# 廃スラッジ回収施設の設置に関わる補足説明資料

2022年2月25日

東京電力ホールディングス株式会社

- コメント回答
  - 設計見直しに伴う要素試験の実施内容
  - 遠心分離機の脱水性能について
  - 貯槽D内へのアクセス性の検証
  - 敷地境界線量における線源位置の違い、土壌の有無による影響について

左図. 模擬スラッジ及び実スラッジの累積粒径分布

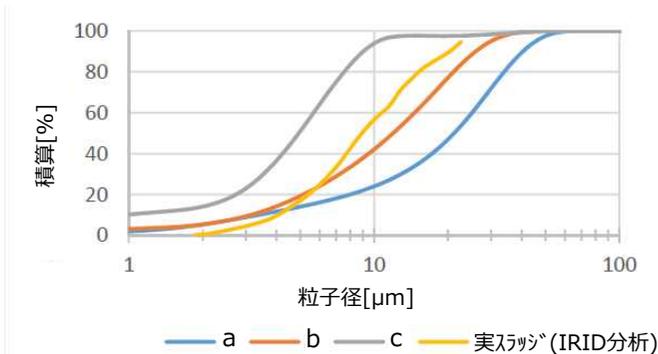
- また、実スラッジは運転当時と比べて一部経年変化(吸着剤、凝固剤の分解等)している可能性があるため、模擬スラッジa,bの他に各成分の構成比率を変えた模擬スラッジcを作成。
- 試験は、実スラッジの粒径分布に最も近い「模擬スラッジb」に加え、経年変化を考慮した「模擬スラッジc」及び「模擬スラッジbとcの混合物」を用いて実施。

図. マニピュレータアームアクセス性シミュレーション例

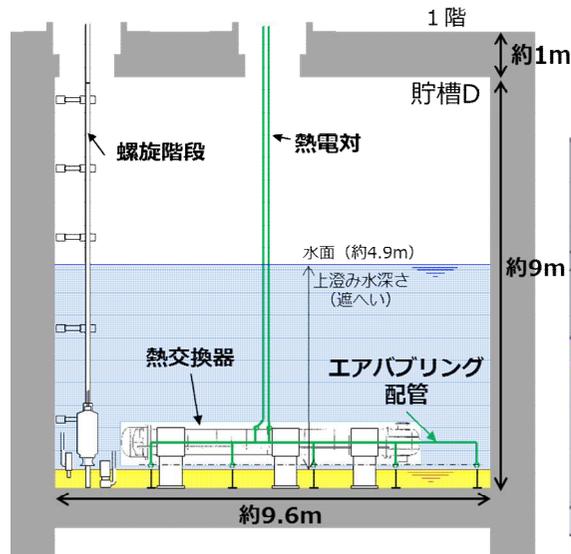
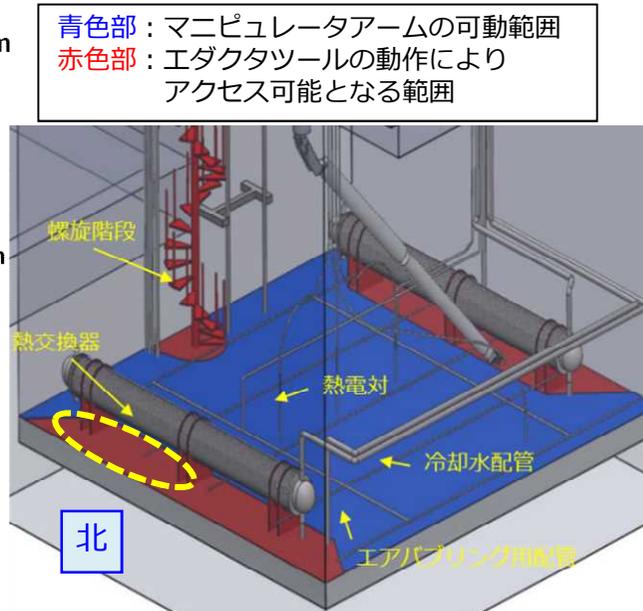
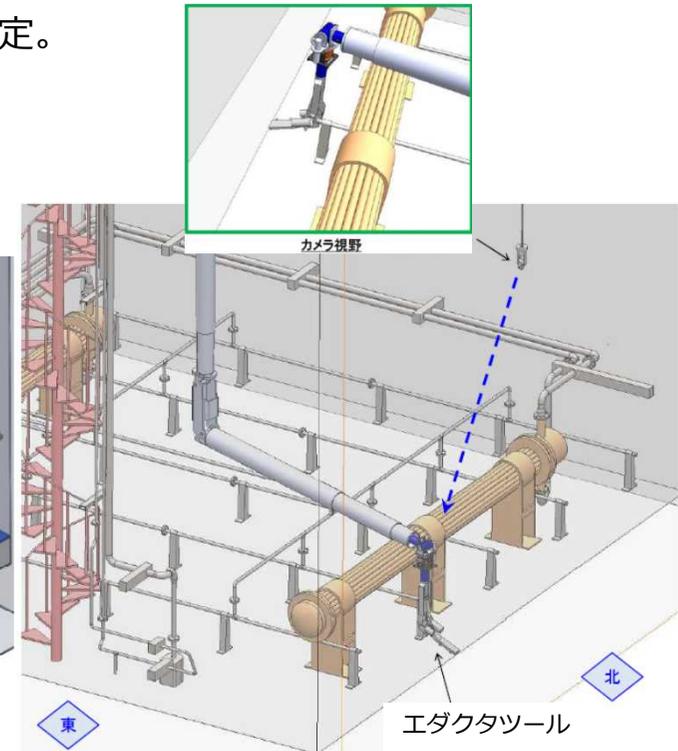
- 貯槽D内部には、熱交換器、エアバブリング用配管群、螺旋階段、冷却水配管、熱電対等が設置されているもののマニピュレータアームのアクセス性に影響する（事前撤去が必要）ものは中央開口部より貯槽D下部に降りている熱電対(温度計)のみ。
- 貯槽D内の構造物を3Dモデル化し、マニピュレータアームのアクセス性シミュレーションを実施。
- アームの可動+エダクタツールの動作により、既設構造物と干渉することがなく、**貯槽D内全域へのアクセスが可能**となることを確認。
- 実機の操作性は、機器製作後の組み上げモックアップにて検証予定。

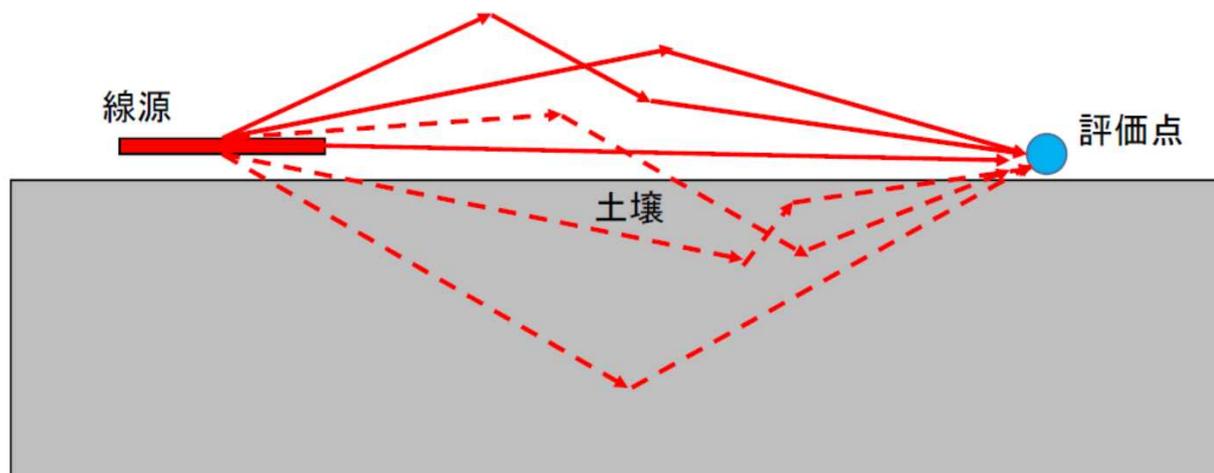
- ◆ 事故時の敷地境界線量評価（直接線+スカイシャイン）において土壌の存在をモデル化しなかった場合の評価値への影響
  - 解析コードを用いた敷地境界線量評価（直接線+スカイシャイン）の計算モデルにおける地面（土壌）の有無の影響に関して、以下に簡易図を示す。解析コードにおけるモデルでは空気による散乱線が土壌により遮られるため（下図点線部分）、評価点高さが低いほど線量率評価値は下がる。また評価点までの距離が長いほど散乱の割合が大きくなるため、線量率評価値は下がる。
  - 今回は評価点までの距離は540mだが、この程度の距離であれば非散乱線の寄与は小さくなっており、土壌の存在をモデル化しなかった場合、評価値は現行評価の約2倍程度になる可能性がある。さらに複数回散乱もあるため、2倍を超える可能性もある。

設備構成概要

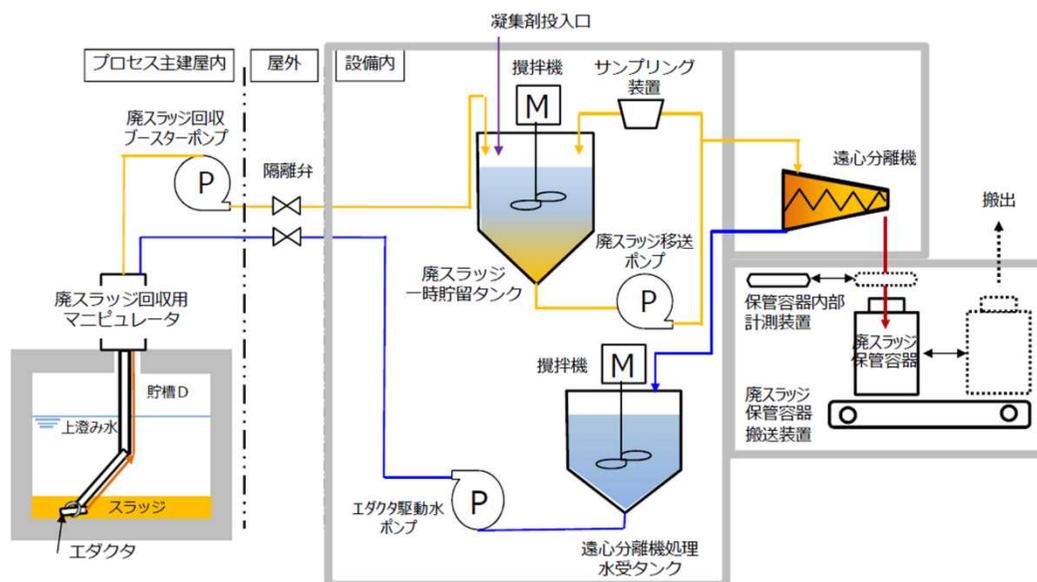
- ◆ 事故時の敷地境界線量評価（直接線＋スカイシャイン）における屋外配管の考慮及び配管位置で漏れた場合の影響（続き）
  - 1月26日の面談でご説明したとおり、設備構成概要及び概略設備運転手順（次頁参照）を踏まえて、設備全体として最大放射エネルギーとなる以下の状態にて評価を行っており、屋外移送配管内の廃スラッジ容量は、移送完了後に配管内洗浄を行うため考慮していない。
    - ・ 廃スラッジ保管容器：最大容量(1m<sup>3</sup>)
    - ・ 廃スラッジ一時貯留タンク：運転容量(2m<sup>3</sup>)
    - ・ 遠心分離機処理水受タンク：運転容量(2m<sup>3</sup>)
    - ・ 遠心分離機、移送配管：0（廃スラッジ移送／処理後洗浄を行うため）
  - 廃スラッジ移送配管は現状配管口径40A、配管長は屋外配管部分26mに加え、プロセス主建屋内部分10mの合計35mで計画している。この場合、配管内廃スラッジ量は0.044m<sup>3</sup>となり、廃スラッジ一時貯留タンクの運転容量2m<sup>3</sup>の2.2%となる。廃スラッジ移送配管内の廃スラッジが屋外配管部で漏えいしたとしても、漏えいする放射エネルギーは全放射エネルギーの0.8%程度であり、評価値に大きな影響はない。
  - 前頁に敷地境界線量評価における評価点の方向（南南西）を示しているが、屋外配管部は各コンテナより評価点から遠い方向にあるため、評価値に与える影響はさらに小さくなる。

- 事故時の敷地境界線量評価の線源条件として、設備運転手順を考慮して設備全体として最大放射エネルギーとなる状態で評価を行った。
- 設備構成概要及び概略設備運転手順を以下に示す。
- タンクへ廃スラッジを移送中は配管内は廃スラッジで満たされているが、移送終了後に配管内を洗浄するため、移送完了後は配管内の廃スラッジは無くなる。よって、タンク運転時の最大の放射エネルギーで評価を行う。

- ① 貯槽Dから廃スラッジ一時貯留タンクへ1バッチ分の廃スラッジを移送（移送後に配管内洗浄を実施）。
- ② 廃スラッジ一時貯留タンクから遠心分離機へ1バッチ分の廃スラッジを移送（移送後に配管内洗浄を実施）。
- ③ 遠心分離機で1バッチ分の廃スラッジの脱水処理を実施。脱水後の廃スラッジは廃スラッジ保管容器へ投入（投入後に遠心脱水機内の洗浄を実施）。分離水は遠心分離機処理水受タンクに移送。
- ④ ①～③を繰り返し、廃スラッジ保管容器内に規定量（2～5バッチ程度）を投入したら容器を搬出し、新たな容器を搬入する。
